Verslag huishoudelijke elektrische installatie op laagspanning en zeer lage spanning

Referentie: **007-20261118-05**	Datum controle: **18/11/2026**
Keurder: **007**

Eigenaar:	**Christine Schepkens**	EAN-code:	**Onbekend**
Adres installatie:	**Gerhees 139, 3945 - Tessenderlo-Ham**	Nummer teller(s):	**1sag1100057247**
		Distributienetbeheerder installatie:	**Fluvius**

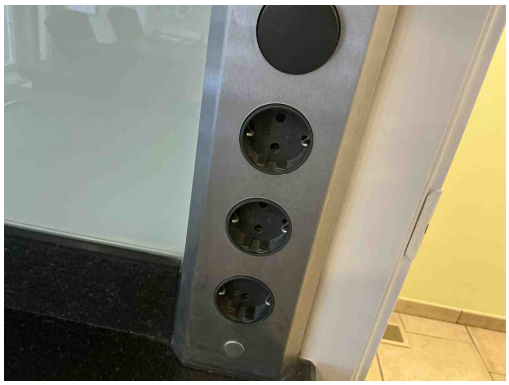
B17 - De voedingsspanning is niet op elk bord vermeld (Boek 1: 3.1.3.3).

B18 - Het volgnummer is niet op elk bord vermeld (Boek 1: 3.1.3.3).

B29 - Het elektrisch verdeelbord in een huishoudelijke ruimte is niet voorzien van een deur (Boek1: 5.3.5.1).

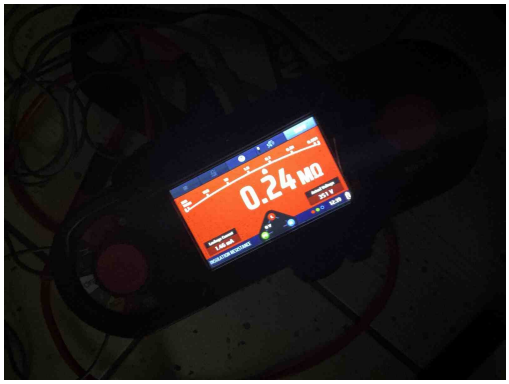
T03 - Contactdozen met randaarding zijn niet toegelaten in huishoudelijke installaties en in niet huishoudelijke installaties zonder BA4/BA5 personeel (Boek 1: 5.3.5.2).

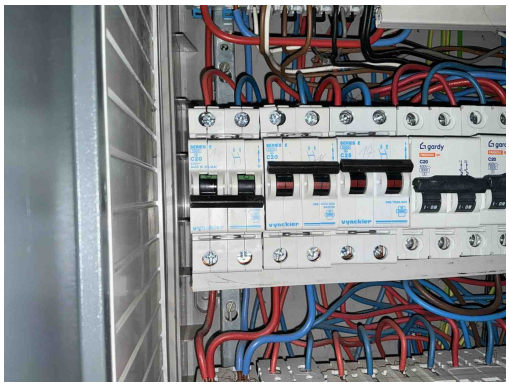
I01 - De waarde van de isolatieweerstand per kring dient tenminste 0,50 Mohm (1000 x Utest) te zijn (Boek 1: 6.4.5.1).

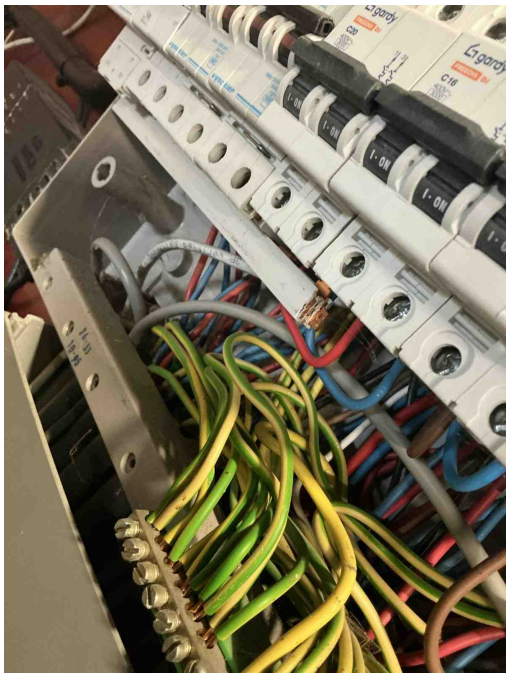
I01 - De waarde van de isolatieweerstand per kring dient tenminste 0,50 Mohm (1000 x Utest) te zijn (Boek 1: 6.4.5.1).

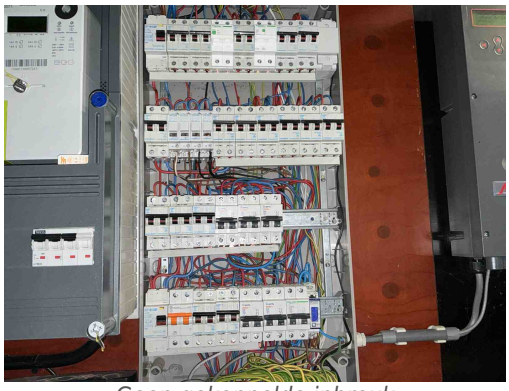
T21b - Het elektrisch materieel is niet geplaatst volgens de voorschriften van de fabrikant/ regels van goed vakmanschap. (Boek 1: 1.4.1.3) Oa kamgeleider niet afdoende afgedekt aan uiteiden. Zie kans op rechtstreekse aanraking plaatsingsfiche fabrikant.
